VUOROVAIKUTUSMUISTIO
Esillä olo 7.-20.2.2024

Paciuksenkaari välillä kortteli 15585 – Tilkankatu

Palautteet katusuunnitelmaluonnoksesta 31783/1 (esillä 7. – 20.2.2024)

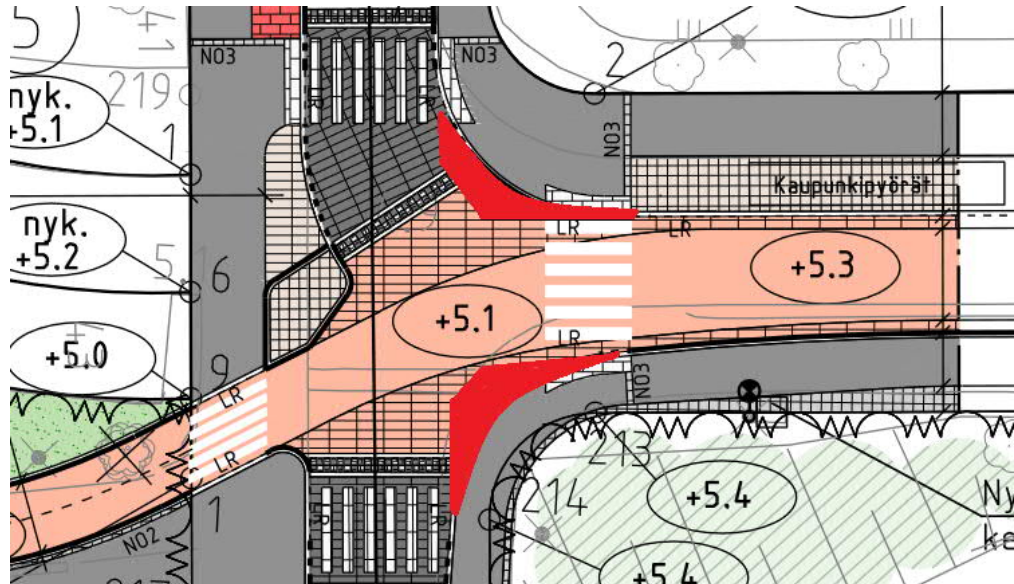
Palaute: Toivottiin ajorataa kaventavia muutoksia kanttikiveysten muotoiluun risteyksessä ajonopeuksien vähentämiseksi. Muutosehdotukset esitetty alla kuvassa kirkkaan punaisella.

Vastaus: Liittymäaluetta ja Tilkankadun ajorataa on kavennettu suunnitelmaluonnoksessa merkittävästi nykytilaan nähden. Korotukset, pintamateriaalit, väistämisvelvollisuuksien muutokset ja kavennettu liittymäalue nähdäksemme hillitsee moottoriajoneuvoliikenteen nopeuksia riittävästi. Risteuksen mitoitusperiaatteena on ollut, että kääntyvillä suunnilla henkilöauton ja jäteauton kohtaaminen on mahdollista tarkalla ajolla. Paciuksenkaari, Tilkankatu ja Tilkankadun risteys ovat paikallisia kokoojakatuja, joten tonteille suuntautuvan raskaan huolto liikenteen on myös päästävä ilman kohtuutonta haittaa kulkemaan liittymän läpi.

Liittymäalueen liiallinen kaventamien johtaa autojen väistämiseen jalkakäytävän puolelle, joka ei ole toivottavaa. Viimeisten ajoneuvouratarkastelujen pohjalta kuitenkin hieman muokattiin eteläisempää reunakivilinjaa tiukemmaksi.
